VYSVĚTLENÍ ZADÁVACÍ DOKUMENTACE Č. VI

Název veřejné zakázky:	II/152 Hajany - Želešice
Evidenční číslo ve VVZ:	Z2022-001754
Druh veřejné zakázky:	Stavební práce
Režim veřejné zakázky:	Podlimitní veřejná zakázka
Druh zadávacího řízení:	Otevřené řízení
Název zadavatele:	Správa a údržba silnic Jihomoravského kraje, příspěvková organizace kraje
Sídlo zadavatele:	Žerotínovo náměstí 449/3, 602 00 Brno
IČO zadavatele:	70932581
Právní forma zadavatele:	331 - Příspěvková organizace
Zastoupení zadavatele:	Bc. Roman Hanák, ředitel
Adresa profilu zadavatele:	https://zakazky.krajbezkorupce.cz/profile_display_224.html
Název projektu:	II/152 Hajany - Želešice
Registrační číslo projektu:	CZ.06.1.42/0.0/0.0/17_082/0009737

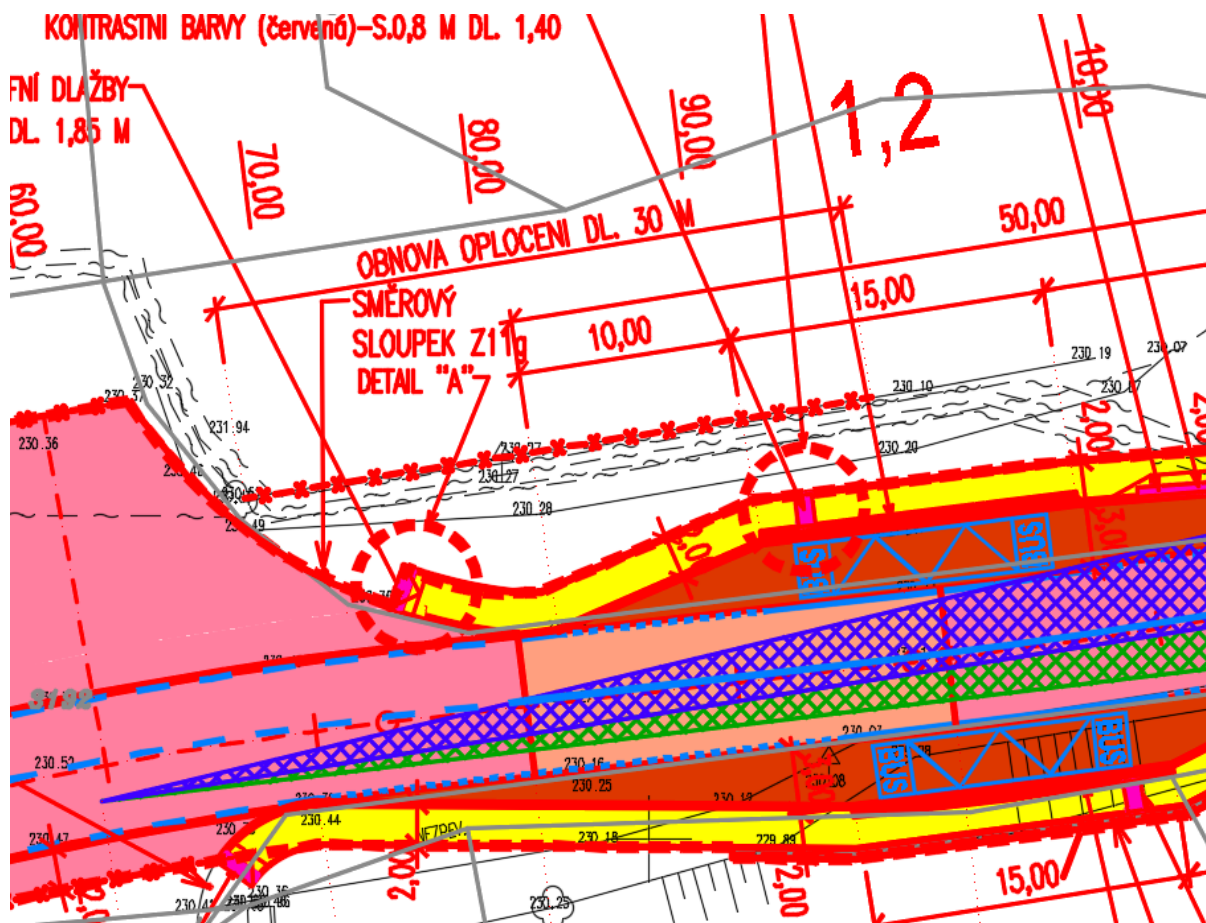
1. SO 121, pol. 50 – projektová dokumentace neobsahuje v textové ani ve výkresové části žádnou zmínku o oplocení. Prosíme o doplnění informací k oplocení – poloha v situaci, příčný řez, specifikace materiálu.

Zadavatel doplňuje zadávací dokumentaci – dokreslení do situace (viz obrázek níže) a vzorový řez oplocením, který je přílohou tohoto vysvětlení zadávací dokumentace.
